Mission régionale d'autorité environnementale
CENTRE - VAL DE LOIRE

Avis délibéré sur

sur le projet de parc photovoltaïque au sol

**sur le territoire de la commune de Bruère-Allichamps et La
Celle (18)**

Plan de masse du projet actualisé en juillet 2025 (Source : permis de construire page 20)

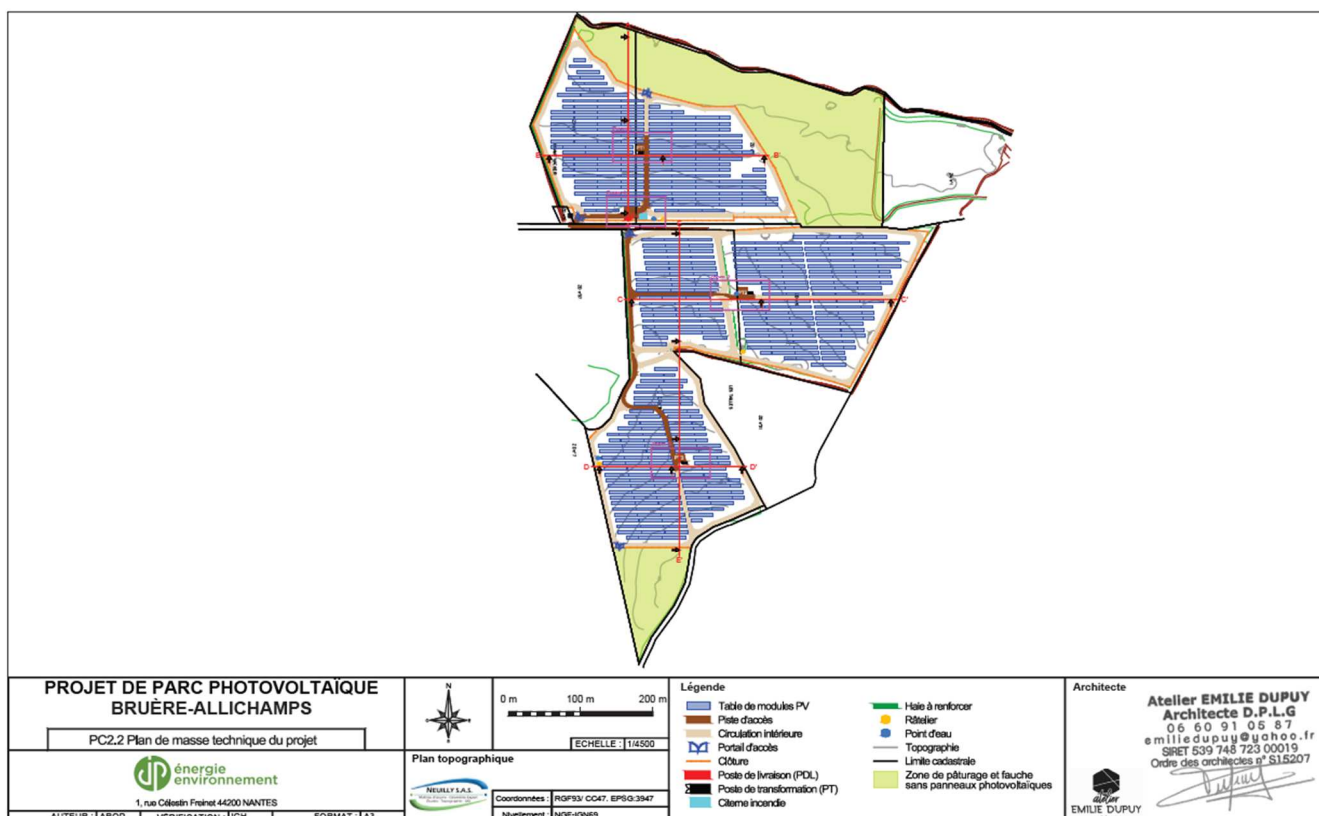
Dans sa version définitive en date de décembre 2025, le projet comportera des fondations mono-pieux, une distance plus grande entre les rangées de panneaux, une disposition des panneaux à une hauteur plus grande, un poste de transformation en moins. Ces informations mériteraient d'être correctement retranscrites dans l'étude d'impact, notamment en page 210 et 213.

L'autorité environnementale recommande au pétitionnaire de clarifier l'étude d'impact et le résumé non technique afin d'informer correctement le public sur les caractéristiques techniques du projet et le principal document de planification du territoire d'implantation du projet.
